# 改善箇所説明図

①、②：基準不適合発生箇所

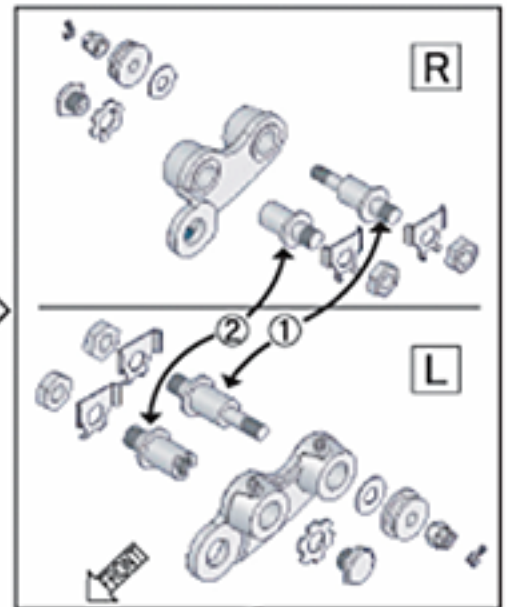
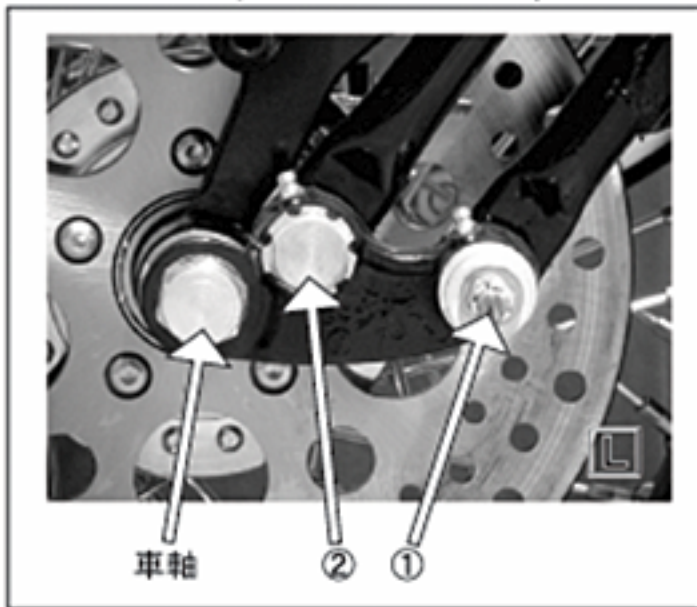
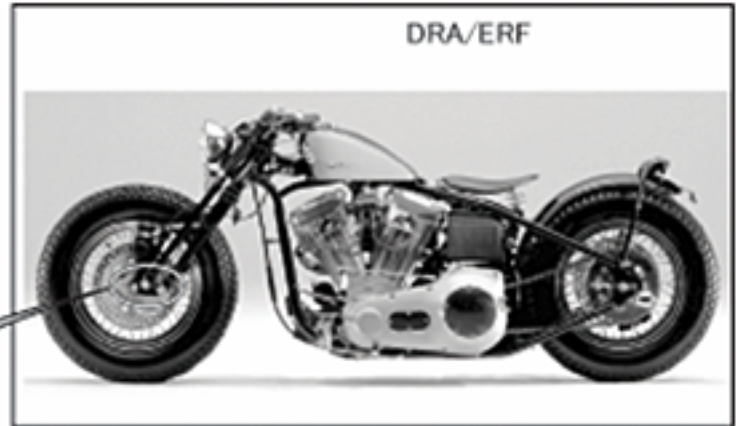
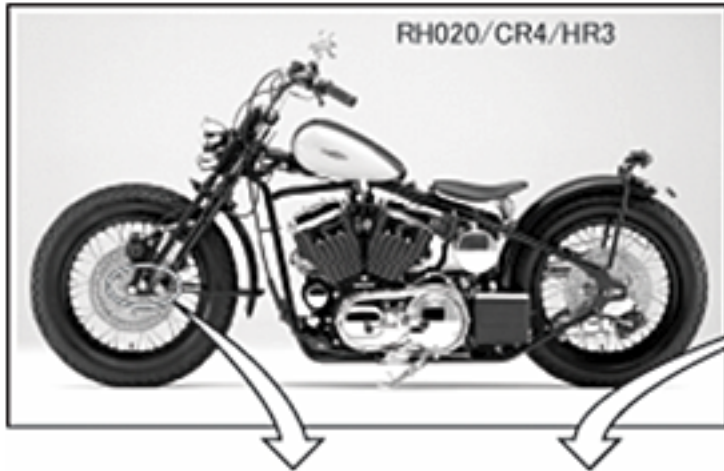
フロントフォークを車軸に固定しているボルトの製造工程において、熱処理が不適切なため、当該ボルトの強度が不足しているものがある。そのため、そのまま使用を続けると、当該ボルトが折損し、走行安定性が損なわれるおそれがある。

改善の内容：全車両当該ボルトを良品と交換する。

識別：当該ボルト①、②本体部に白色のペイントを塗布する。
